改善箇所説明図

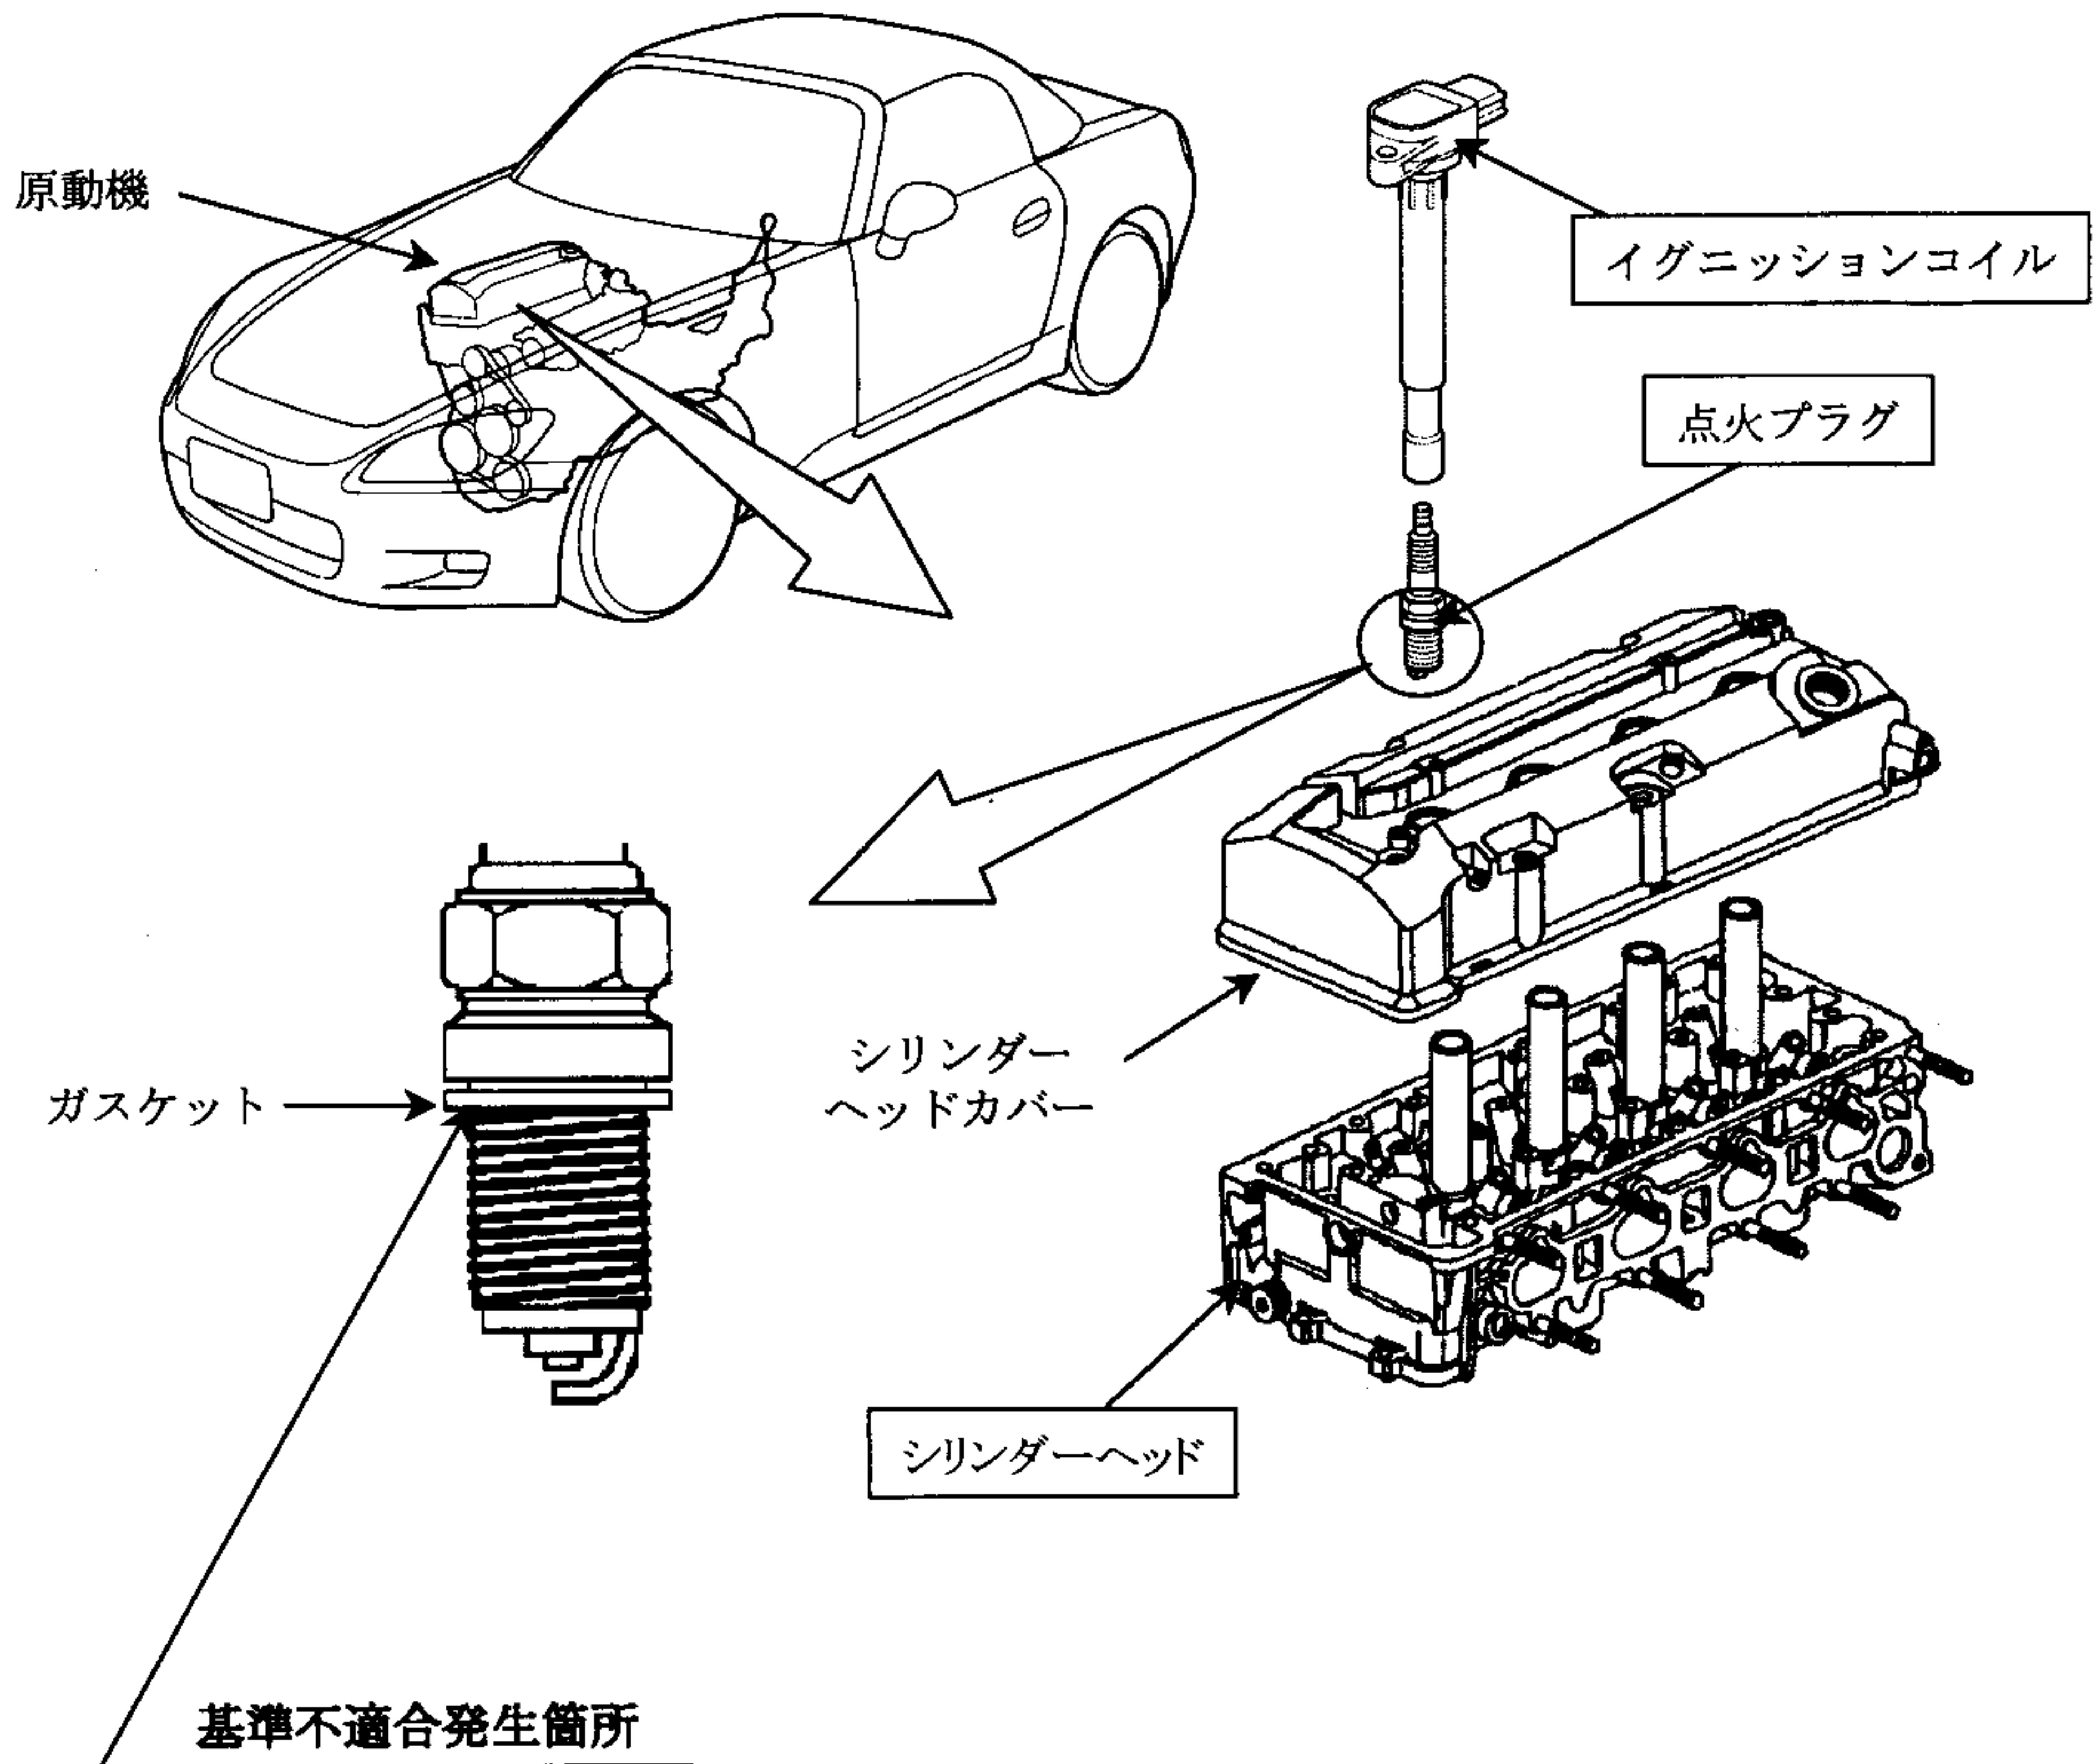
原動機において、原動機と点火プラグのガスケットとの組み合わせが不適切なため、高回転時の熱負荷により当該ガスケットが変形して締め付け力が低下するものがあり、高回転時の振動で点火プラグが弛み異音が発生し、点火プラグ取付ネジ部が損傷するとともに失火して原動機が不調となり、原動機制御システム警告灯が点灯し、最悪の場合、吹き抜けた燃焼ガスで点火コイルが溶損して短絡することにより点火系ヒューズが溶断し、原動機が停止して再始動できないおそれがある。

全車両、対策品のガスケットを取り付けた点火プラグに交換するとともに点火プラグ取付けネジ部及びイグニッションコイルを点検し、損傷のあるものは新品のシリンダヘッド及びイグニッションコイルと交換する。

なお、あわせて取扱説明書に記載の点火プラグの品番に対策品の品番を記載したシールを貼付して変更する。

識別：シリンダーヘッドカバーの最前部取付ボルトに黄色ペイントを塗布する。
